MONTEPULCIANO

PARCHEGGIO INTERRATO DEL BERSAGLIO *note e spunti di riflessione*

Montepulciano, 21/03/2017

Roberto Biagianti

Disegno 1

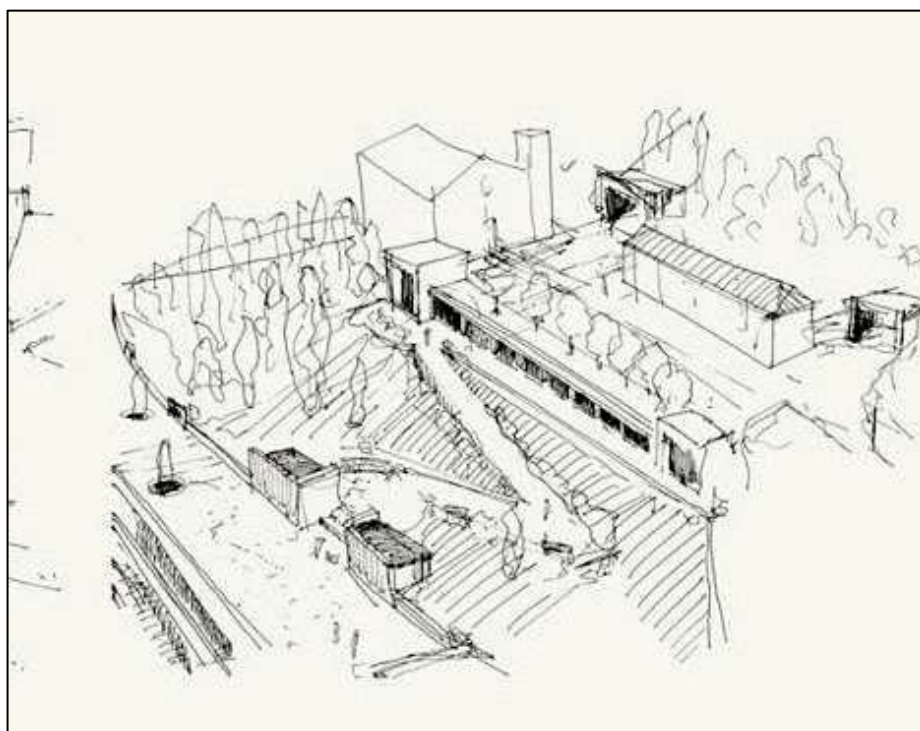
Un'altra citazione che ci suscita nella mente grossi punti interrogativi ma che ci aiuta forse ad interpretare il significato di quanto rappresentato nei disegni-idea 1 e 2 prima riportati, è la seguente: **"nell'area (di intervento) sono presenti diversi punti panoramici e paesaggistici con viste scelte verso elementi di interesse. Questi con puntuali interventi volti alla valorizzazione possono diventare anche essi attrattori"**.

Ecco quindi forse come eventualmente trasformare in un battibaleno un contesto in cui il lento sedimentare dei tempi lunghi della storia ha portato a fondere in modo mirabile l'umano con il naturale, in una immagine completamente artificiale dove alla natura viene riconosciuto più o meno il ruolo che si attribuisce al vaso da fiori, alle architetture storiche il semplice significato di quinte teatrali ed al paesaggio sottostante che corre per colline e pianure ancora abbastanza integro (ma fino a quando?) l'oggetto da fotografare "en passant" da un "affaccio attrattore".

Disegno 3

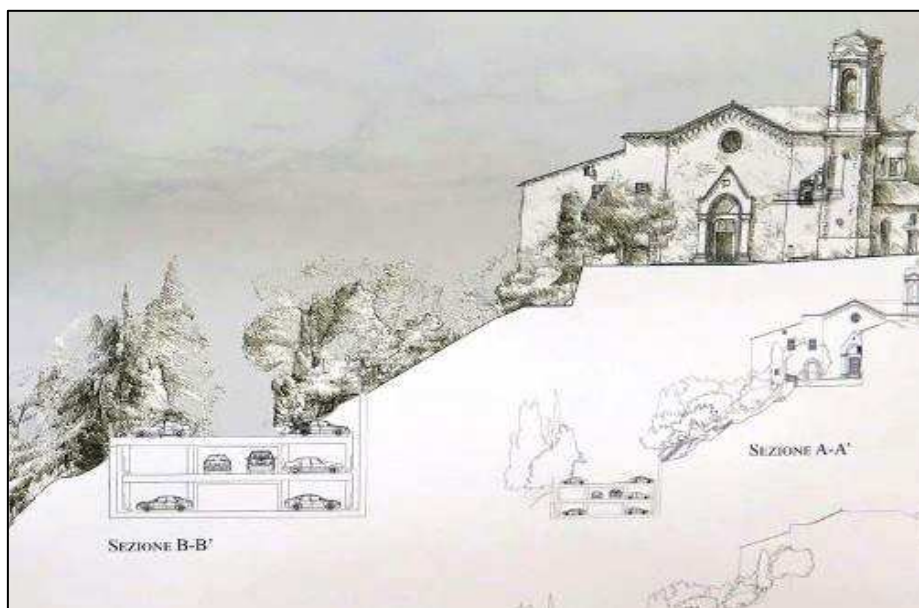
Quest'ultimo disegno, in quanto più definito ed in scala, è quello che ha più la dignità di elaborato di progetto preliminare e sembra rappresentare l'idea progettuale in quel momento maturata (2013), anche se adesso girano voci di un ripensamento da parte del Comune e/o dei progettisti, tanto che i piani interrati previsti non sarebbero più 2 ma solo 1, forse però anche con parti fuori terra (?) e i posti auto previsti da **250** scenderebbero a **220**; nella realtà praticamente **150** posti in più rispetto a quelli contenuti dall'esistente parcheggio di superficie che ha una capienza di **70** posti auto.

Anche da una lettura veloce del disegno sopra riportato si evince che l'eventuale attuazione di quanto in esso previsto implicherebbe di conseguenza una profonda manomissione del contesto interessato producendo anche significativi sbancamenti verso monte considerato che attualmente ai piedi della prima scarpata vi è un muretto di contenimento di appena **0,70 mt.** e che esso secondo le indicazioni del progetto passerebbe ad una altezza di quasi **3,0 mt.**, e tutto ciò per ampliare la larghezza del piano-sosta dagli attuali 10/12 mt circa ai futuri circa 15/17.

Altri aspetti che lasciano perplessi sono le pochissime e sinteticissime considerazioni che vengono riportate in merito al **"verde"** che contrassegna tutto il costone in cui dovrebbe incastonarsi lo **"scatolone di cemento"** dalle dimensioni approssimative di 150 x 17 x 8 mt. e che di seguito ne riportiamo letteralmente una a titolo esemplificativo: **"Questa vegetazione, se non progettata e/o lasciata incolta (?), rappresenta un elemento di disturbo casuale (?) sugli affacci panoramici"** (disegno 3).

Disegno 4

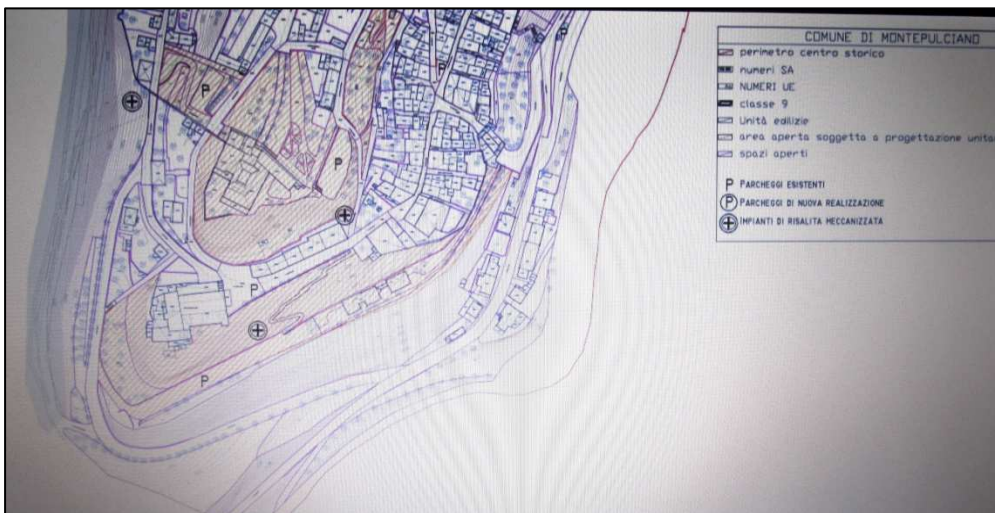
Altro aspetto progettuale che dalle ultime indiscrezioni sembra essere decisamente saltato è quello della **rotatoria** prevista su via dei Filosofi (disegno 4) per rendere più sicuri gli accessi ma soprattutto le uscite dal futuro "parcheggione" essendo l'uscita naturalmente e obbligatoriamente attestata subito dopo una pericolosa curva a gomito su un tratto di strada in forte pendenza; tale ripensamento è dovuto molto probabilmente alle difficoltà oggettive di realizzazione della rotatoria pena la produzione di considerevoli impatti paesaggistico-ambientali sul versante che si affaccia sul tempio cinquecentesco di San Biagio. Questo della **pericolosità presente e non risolta dell'uscita dal parcheggio assume anche il significato di forte contro indicazione a triplicare gli attuali posti auto in quanto di conseguenza ciò significherebbe aumentarne notevolmente anche le situazioni di potenziale pericolo.**
